Vorhabenbezogener Bebauungsplan „Uhlandstraße Ost“

Abwägung der eingegangenen Stellungnahmen im Rahmen der Öffentlichkeitsbeteiligung und Beteiligung der Behörden und sonstigen Träger öffentlicher Belange

Anlage:
Bestandsplan

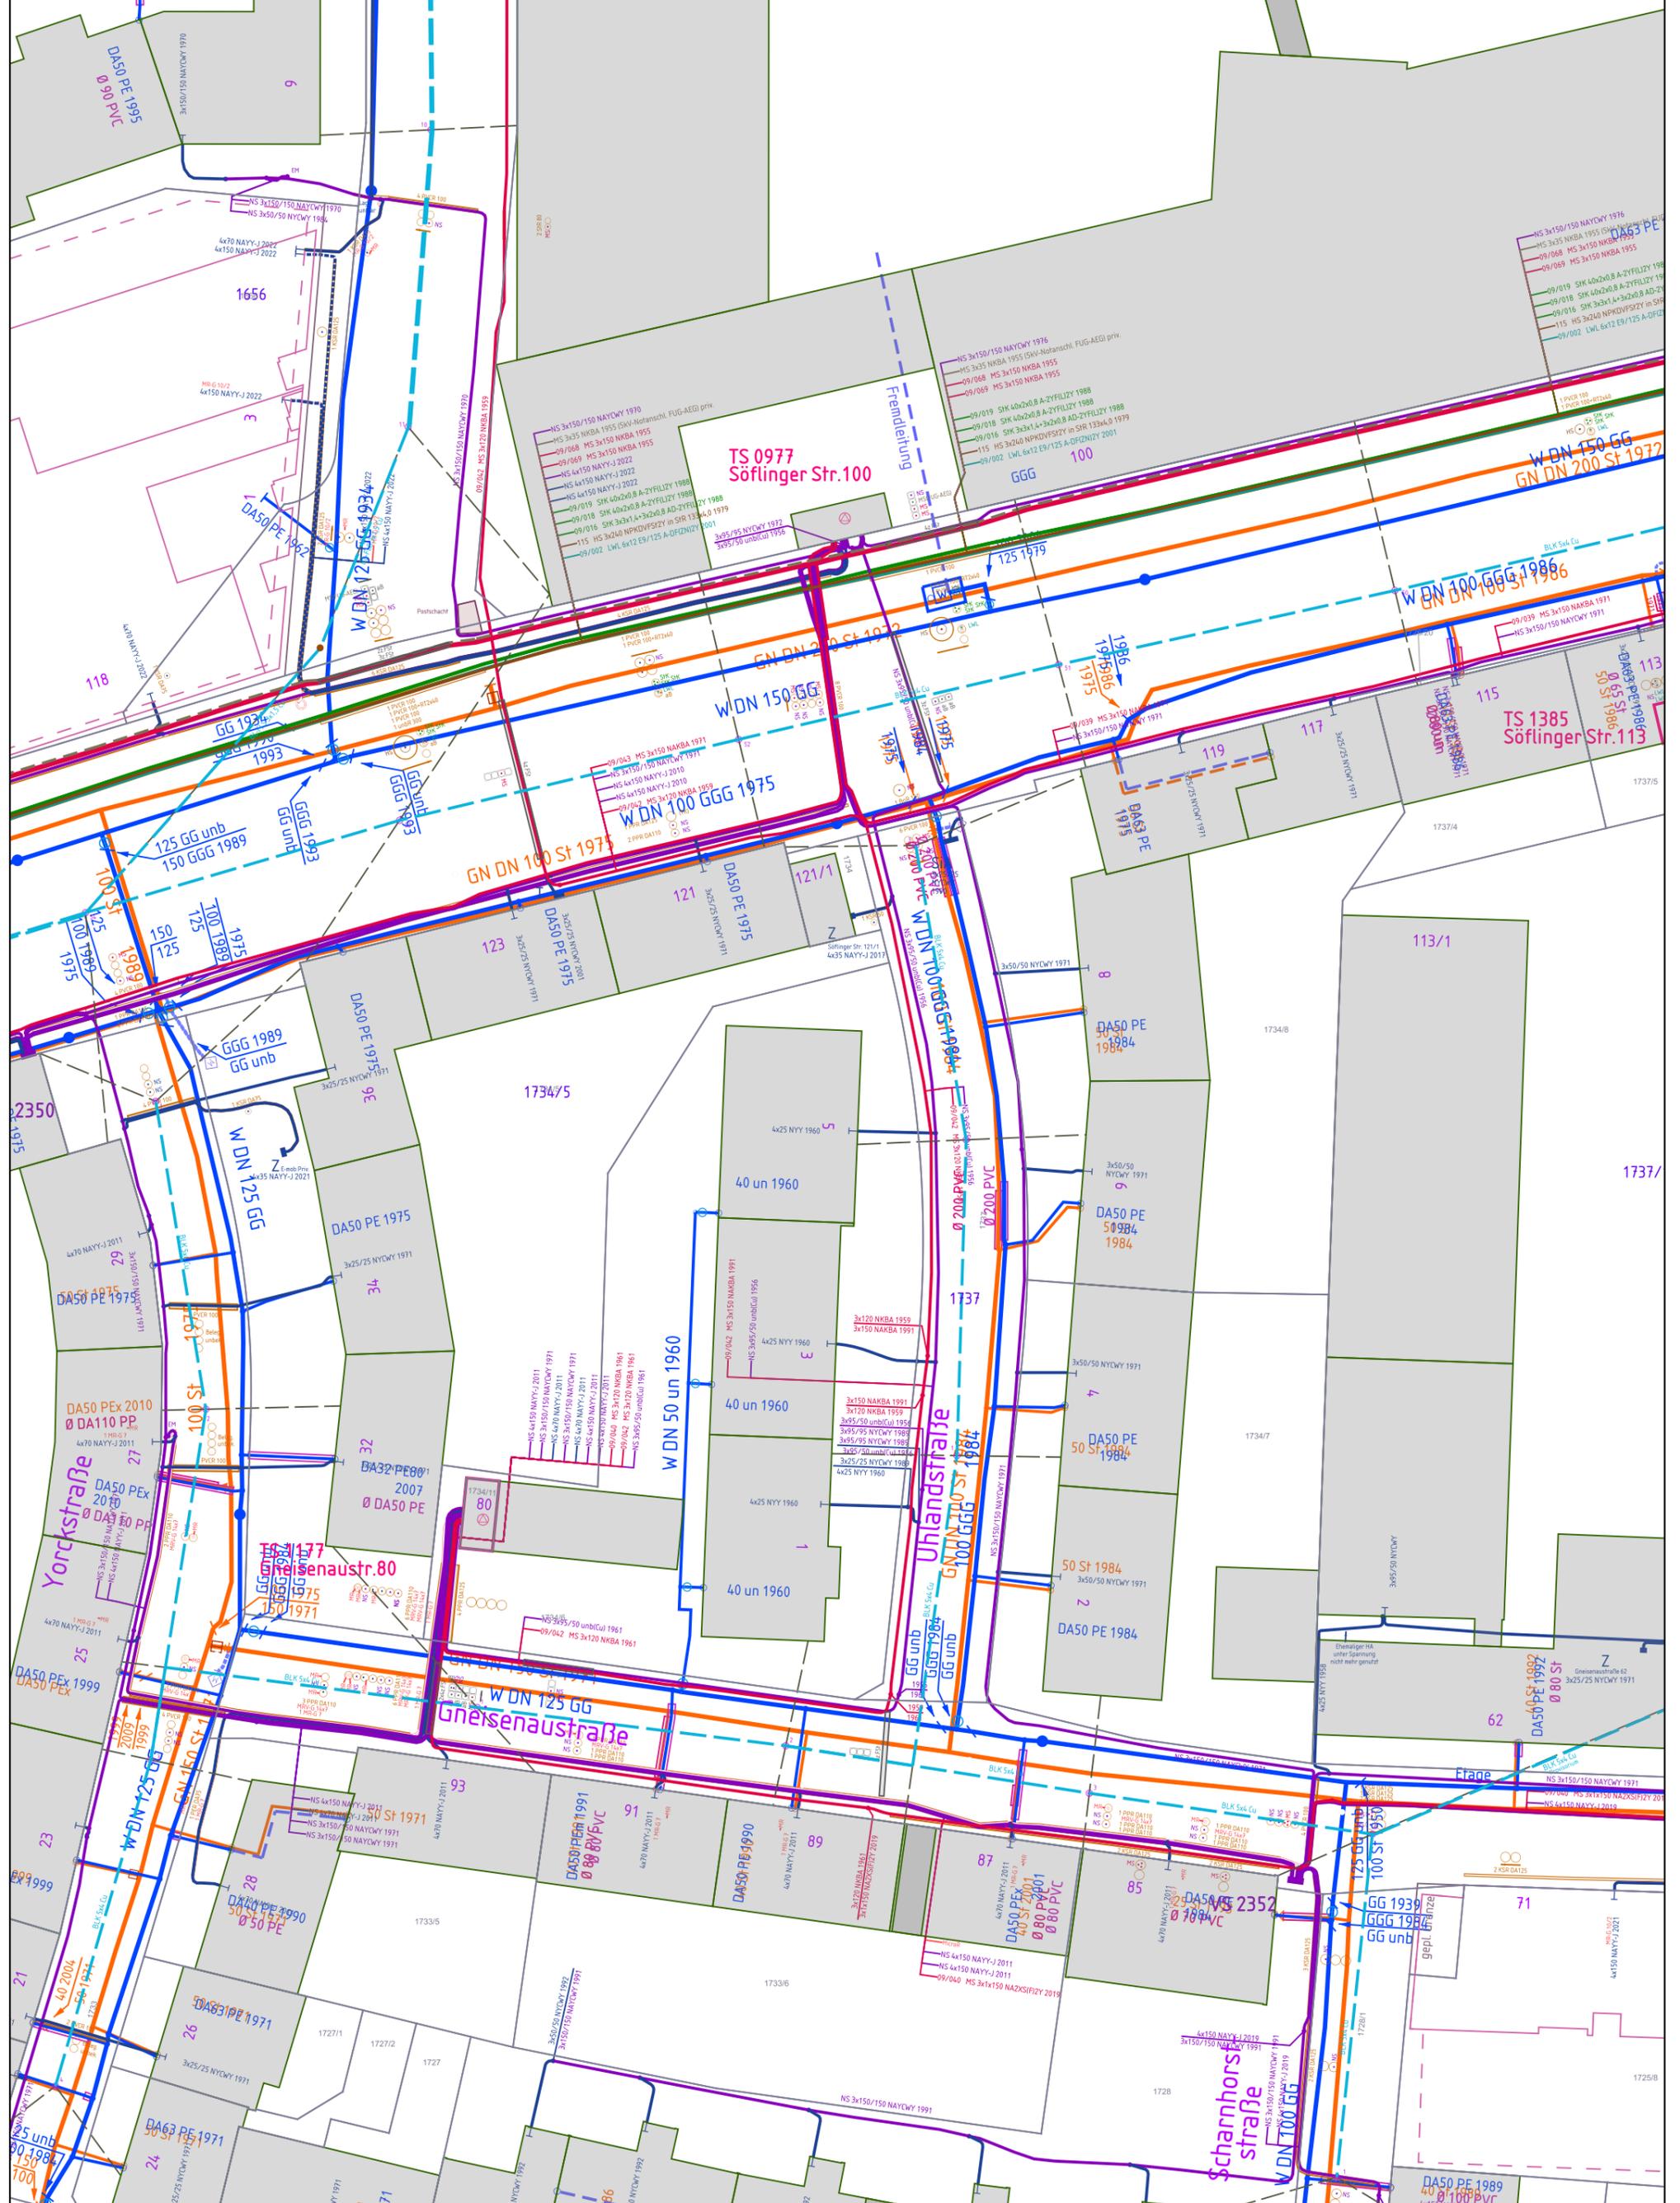
der Vorhabenbezogene Bebauungsplan wurde von der Stadtwerke Ulm/Neu-Ulm Netze GmbH auf eigene Belange untersucht. Im Grundsatz bestehen keine Einwände gegen die Bebauung von Seiten der Stadtwerke Ulm/Neu-Ulm Netze GmbH.

Wir bitten Sie dies bei Ihren weiteren Planungen zu berücksichtigen. Um weitere Abstimmung und Einbeziehung der Stadtwerke Ulm/Neu-Ulm Netze GmbH in weitere Schritte Ihrer Planungen möchten wir Sie hiermit bitten.

| <p>mechanische Gefährdungen und Belastungen zu schützen, z.B. durch abdecken oder unterbauen.</p> <p>Sollten diese Leitungen umgelegt werden müssen, so trägt der Verursacher die Kosten der Umlegung.</p> <p>Die SWU bittet, dies bei den weiteren Planungen zu berücksichtigen. Um weitere Abstimmung und Einbeziehung der Stadtwerke Ulm / Neu-Ulm Netze GmbH in weitere Schritte der Planungen wird gebeten.</p> | <p>Die Stellungnahme wird zur Kenntnis genommen. Mögliche Kosten und ihre Verteilung werden im Durchführungsvertrag geregelt.</p> <p>Die SWU Netze GmbH wird in die weiteren Planungsschritte eingebunden.</p> |
